**Avis de la Mission Régionale d'Autorité environnementale  
de Nouvelle-Aquitaine sur  
le projet de centrale photovoltaïque au sol aux lieux-dits  
"La Poudrerie" et "L'Ageminette" à Sillars (86)**

n°MRAe 2023APNA54

dossier P-2023-13837

**Localisation du projet :** commune de Sillars (86)  
**Maître(s) d'ouvrage(s) :** URBA 356  
**Avis émis à la demande de l'Autorité décisionnaire :** préfet de la Vienne  
**en date du :** 27 février 2023  
**dans le cadre des procédures d'autorisation :** permis de construire  
l'agence régionale de santé et le préfet de département au titre de ses attributions dans le domaine de l'environnement ayant été consultés.

Figure n°2 – Plan de masse du projet (source : page 86)

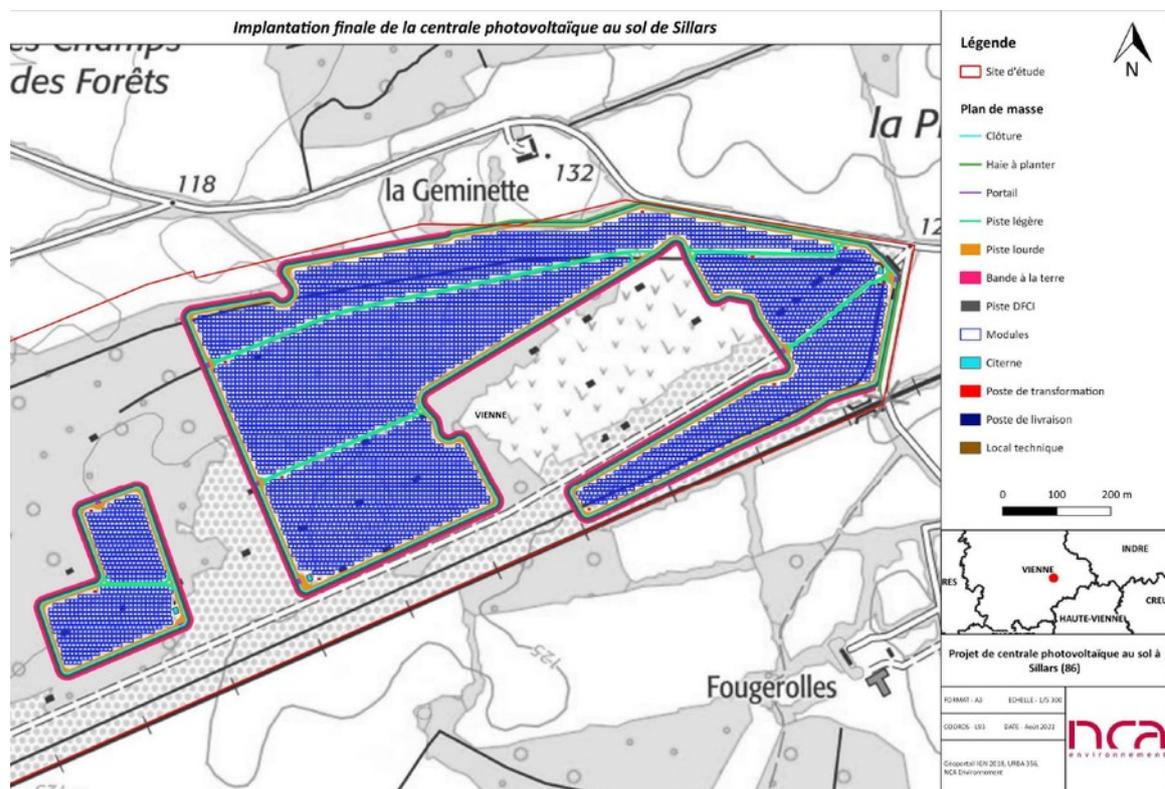
Les impacts du projet sur la biodiversité restent cependant significatifs. Le projet nécessite en effet un défrichement de plus de 50 ha de milieux à enjeux écologiques et favorables à de nombreuses espèces, et conduira à modifier complètement les habitats en présence (passage de boisements à des milieux ouverts).

**La MRAe souligne que les obligations légales de débroussaillage liées au risque d'incendie ne sont pas considérées dans le calcul et la caractérisation de ces impacts. Elle recommande de compléter le dossier sur ce point.**

Figure n°5 – Synthèse des enjeux flore et habitats (source : page 187)

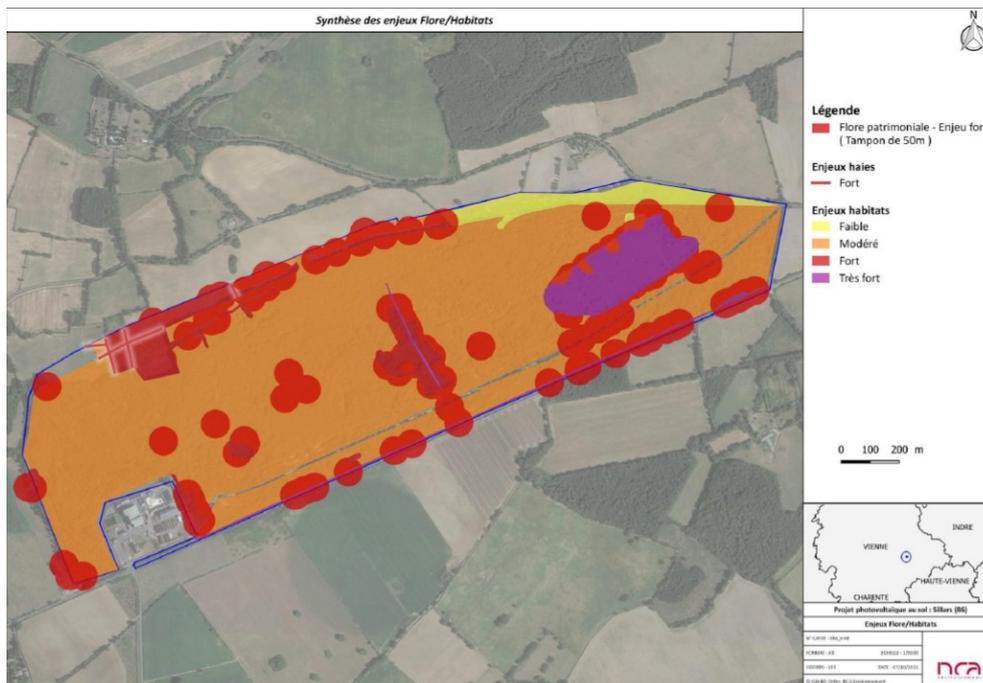
**La MRAe souligne que la séquence ERC concernant la biodiversité n'est pas menée à son terme dans le dossier. En particulier, outre l'absence de prise en compte des obligations légales de débroussaillage dans l'évaluation des impacts, la localisation des surfaces compensatoires n'est pas précisée dans le dossier et le coût des mesures compensatoires n'est évalué que pour les mesures concernant les zones humides et les zones refuges pour les reptiles. Dans ces conditions, et compte tenu de leur ampleur, la mise en œuvre des mesures compensatoires est incertaine. La MRAe recommande de compléter le dossier. En l'état, il ne permet pas de juger la qualité, la pertinence, et la proportionnalité des mesures concernant la biodiversité à l'échelle du site d'étude.**
